TRANS/WP.29/2001/31
12 April 2001

ПРЕДЛОЖЕНИЕ ПО ПРОЕКТУ ДОПОЛНЕНИЯ 1 К ПРАВИЛАМ № 100
(Аккумуляторные электромобили)

Представлено Рабочей группой по проблемам энергии и загрязнения окружающей среды
(GRPE)

Рис. 7.1
Определение уровня выбросов водорода
в процессе зарядки тяговой батареи

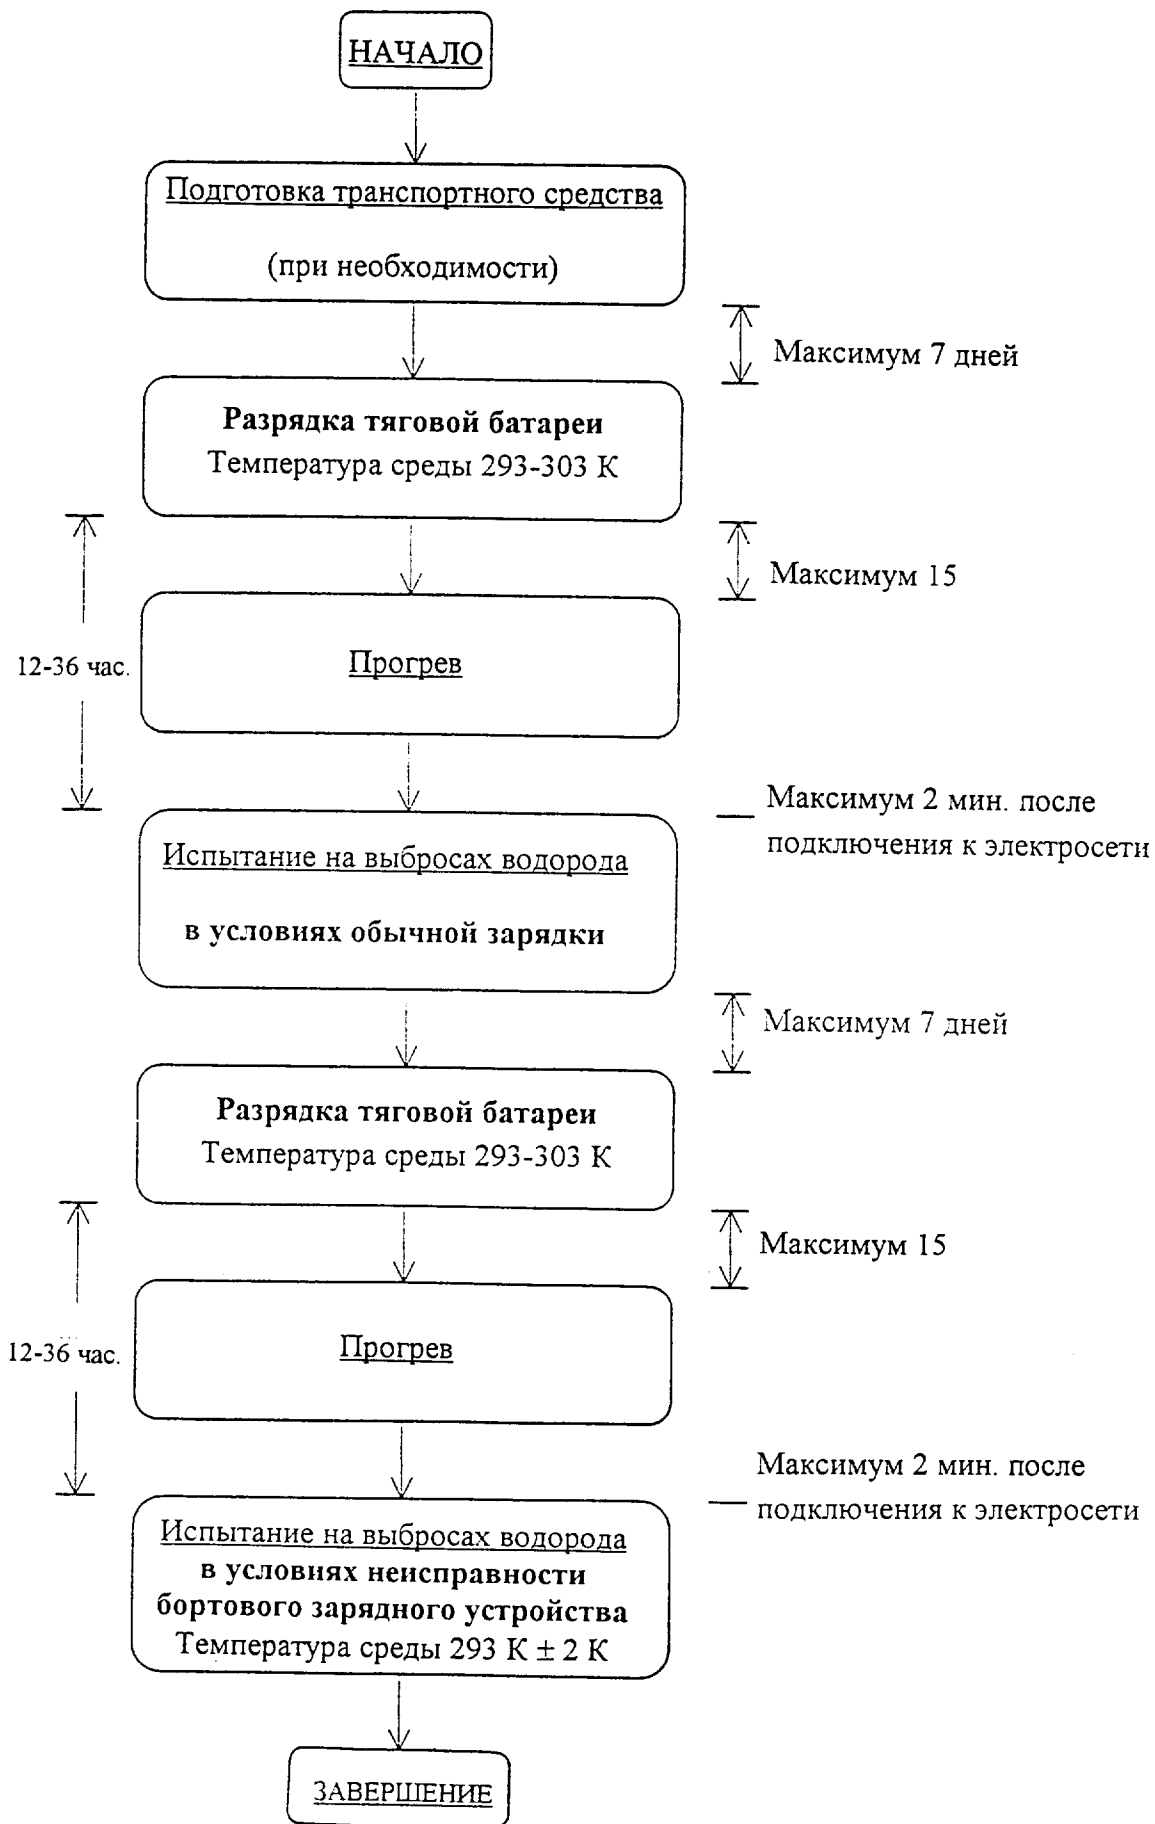
Испытание на выброс водорода (рис. 7.1) проводится в целях определения уровня выбросов водорода в процессе зарядки тяговой батареи с использованием бортового зарядного устройства. Испытание включает следующие этапы:
